リコール届出一覧表

リコール届出日：令和 2 年 7 月 28 日

リコール届出番号	外-3063	リコール開始日：準備出来次第		
届出者の氏名又は名称	Groupe PSA Japan株式会社 代表取締役 アンジェロ シモーネ (製作国： フランス共和国) (製作者名： DS Automobiles) (問い合わせ先： 0120-92-6813 DS コール)			
不具合部位（部品名）	冷却装置（リザーバータンク）			
基準不適合状態にあると認める構造、装置又は性能の状況及びその原因	冷却装置のリザーバータンクにおいて、製造機器のメンテナンスが不適切なため、接合部の溶着が不十分なものがある。そのため、接合部から冷却水が漏れ、最悪の場合、水温警告灯が点灯しエンジンオーバーヒートに至るおそれがある。			
改善措置の内容	全車両、リザーバータンクを点検し、接合部の厚みが基準値以上の場合はリザーバータンクを良品に交換する。			
不具合件数	0 件	事故の有無	0 件	
発見の動機	本国からの情報による。			
自動車使用者及び自動車分解整備事業者に周知させるための措置	<ul style="list-style-type: none"> ● 使用者 : 電話・ダイレクトメールにて通知する。 ● 自動車分解整備事業者 : 対象台数が少数であり、全ての使用者を把握しているため、機関誌等への掲載は行わない。 ● 対策実施済車両 : 対策済車両には、運転者席側ドア開口部のドアロックストライカー付近に外-3063のステッカーを貼付する。

改善箇所説明図

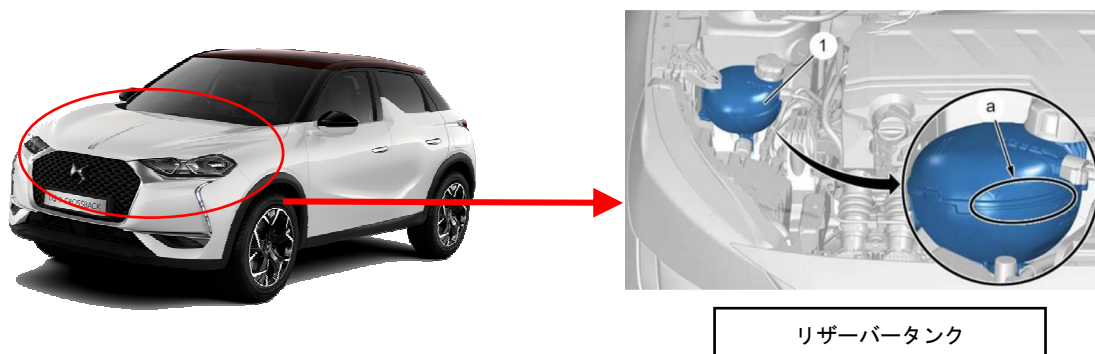
不具合の内容

冷却装置のリザーバタンクにおいて、製造機器のメンテナンスが不適切なため、接合部の溶着が不十分なものがある。そのため、接合部から冷却水が漏れ、最悪の場合、水温警告灯が点灯しエンジンオーバーヒートに至るおそれがある。

改善措置の内容

全車両、リザーバタンクを点検し、接合部の厚みが基準値以上の場合はリザーバタンクを良品に交換する。
